**RELATÓRIO DE FISCALIZAÇÃO TÉCNICA DOS SISTEMAS DE ÁGUA E
ESGOTO DO MUNICÍPIO DE**

São Pedro

PRESTADOR: SERVIÇO AUTÔNOMO DE ÁGUA E ESGOTO DE SÃO PEDRO - SAAESP

Relatório R3 – Continuação do Diagnóstico e Não Conformidades

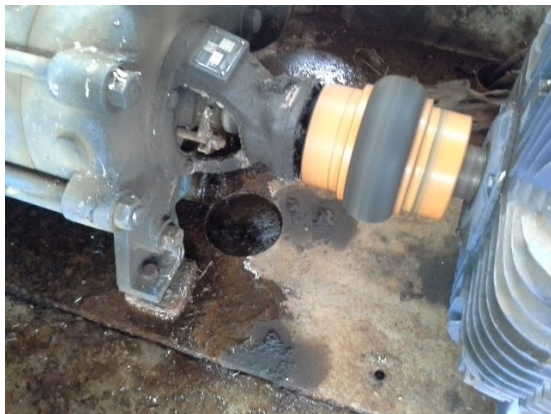
- ✓ Drenagem inadequada de água de lubrificação de gaxetas (Art. 5.5.2.1 da NBR 12214/1992). Prazo: Em até 180 dias
